改善箇所説明図

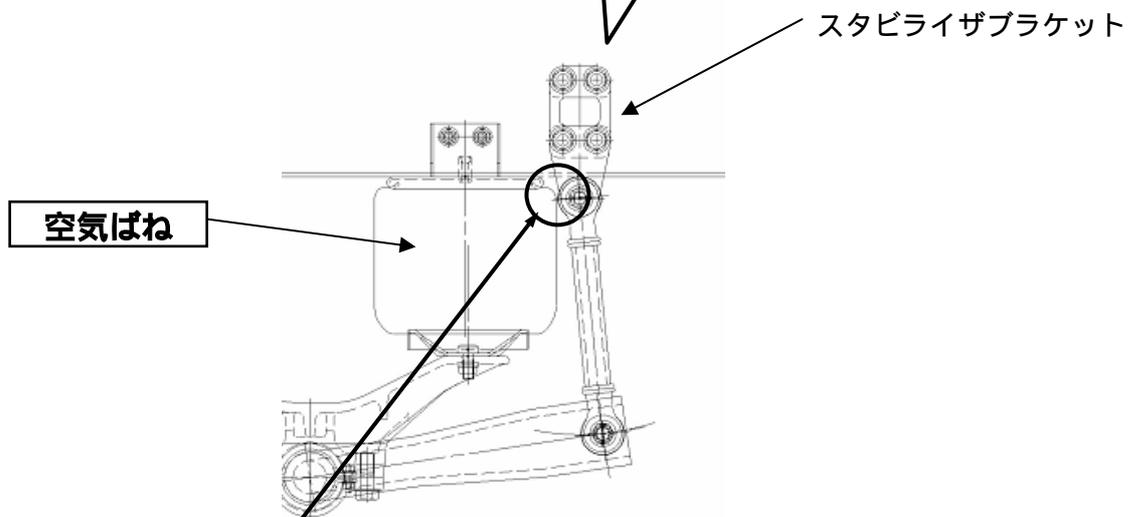
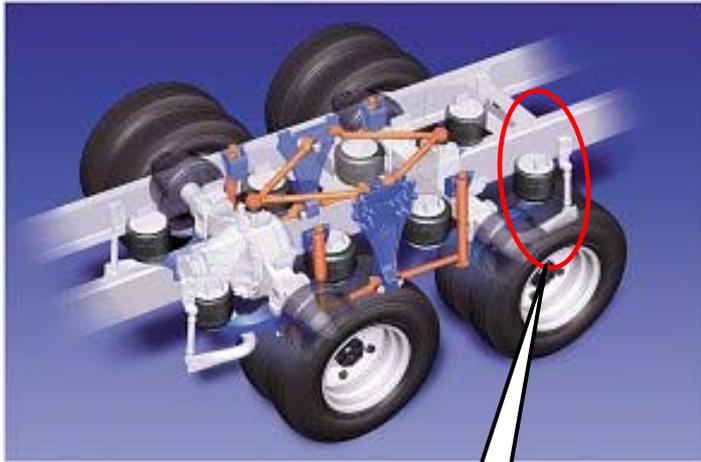
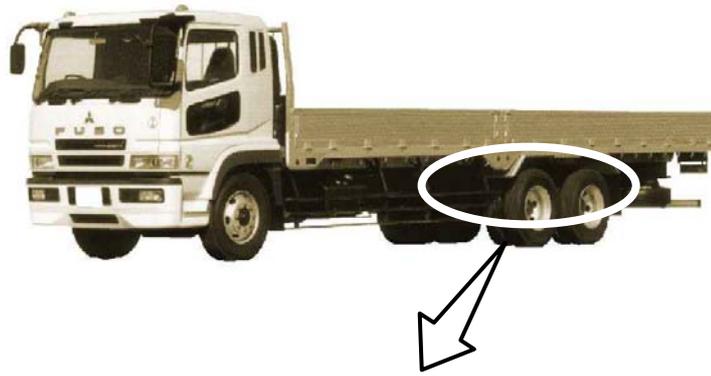
基準不適合箇所

後軸 4 バッグ式空気ばね緩衝装置付車両において、空気ばねに誤品を組付けたため、空気ばねのダイヤフラムとスタビライザブラケットの隙間が少なく、干渉するものがある。
そのため、そのままの状態で使用を続けると、ダイヤフラムが破損、エアが漏れてエアサスペンションの警告灯が点灯し、車両が傾斜して走行安定性が損なわれるおそれがある。

改善内容

全車両、空気ばねを点検し、誤品が組付けされていた場合は、正規新品と交換する。
